Datum: 18.12.2018	bearbeitet: Schmitteckert	 LANDESHAUPTSTADT WIESBADEN Tiefbau- und Vermessungsamt
Sachgebiet: 660210	geprüft: 18.12.2018 gez. Röhl	
CAD-Bearbeitung: Sucker	gesehen 660210: 19.12.2018 gez. Berg	Hinterbergstraße in Wiesbaden-Igstadt Gehwegausbau
PSP-Element:	gesehen 6602: 19.12.2018 gez. Dr. Conrad	
Ausschnitt: 001	Amtsleitung 66: 20.12.2018 gez. Dr. Beckefeld	
Blattgröße: 420 mm x 297 mm	Maßstab: 1: 250	Blatt-Nr.:

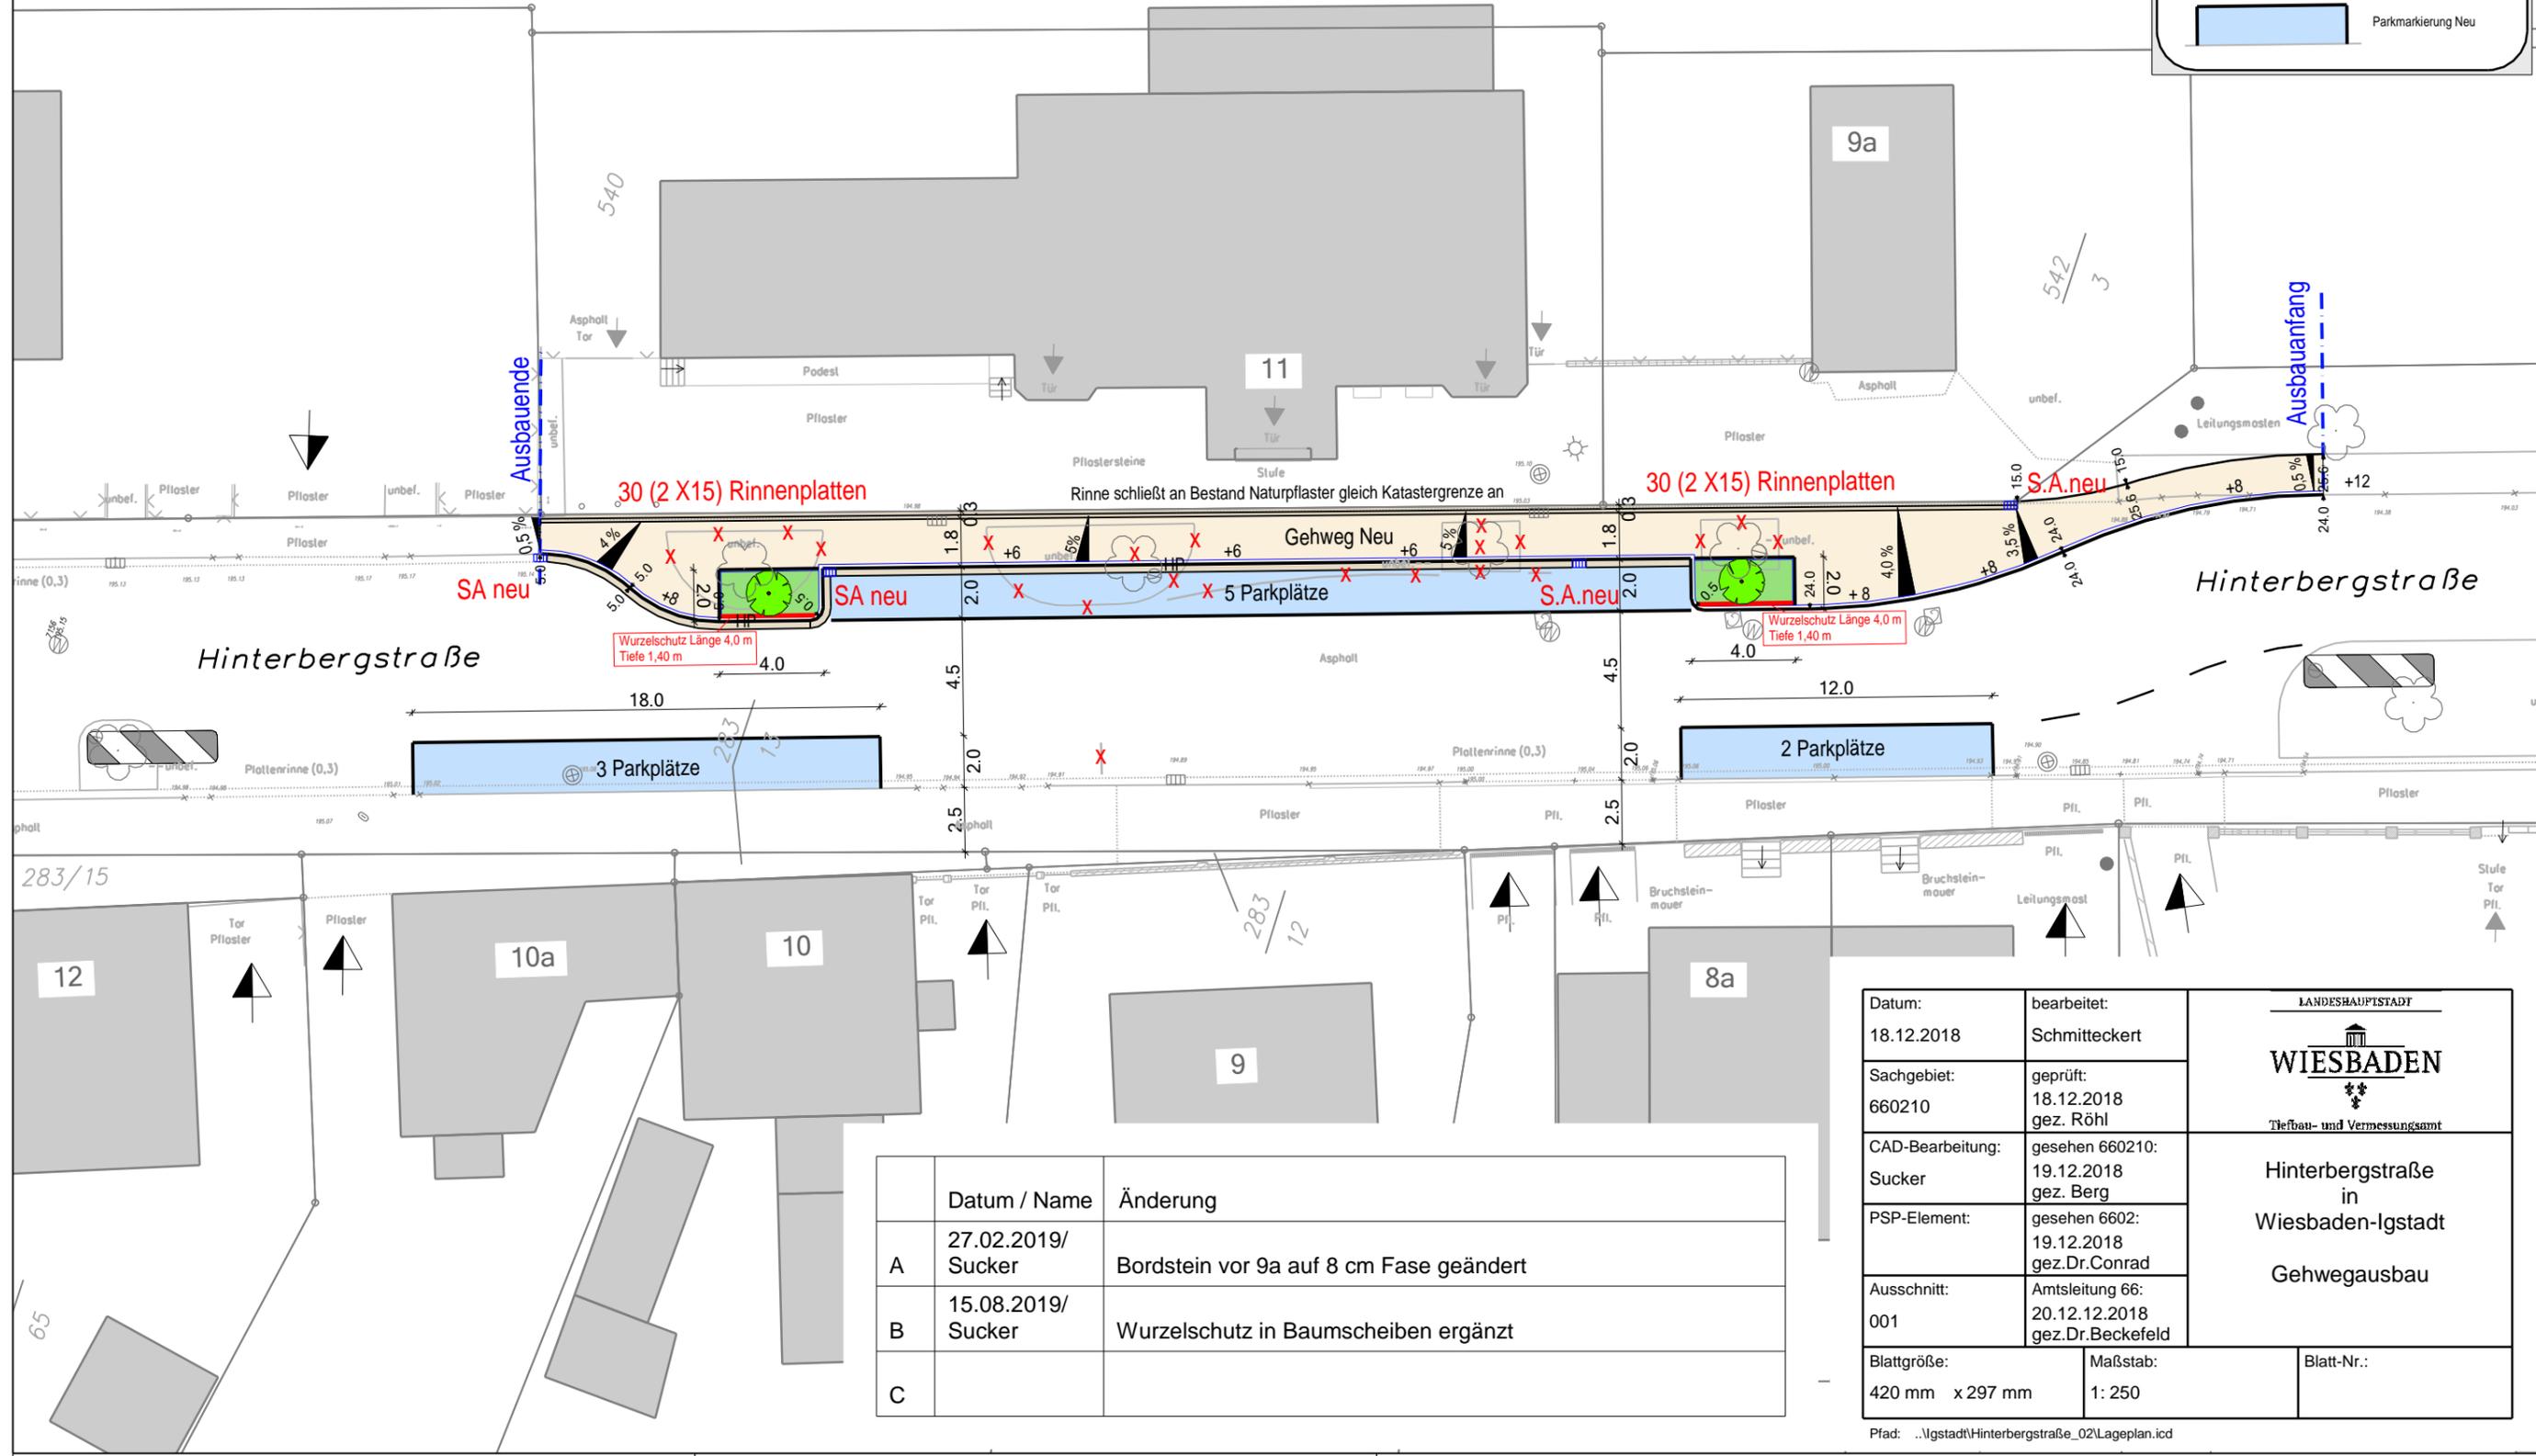
Datum / Name	Änderung
A 27.02.2019/ Sucker	Bordstein vor 9a auf 8 cm Fase geändert
B 15.08.2019/ Sucker	Wurzelschutz in Baumscheiben ergänzt
C
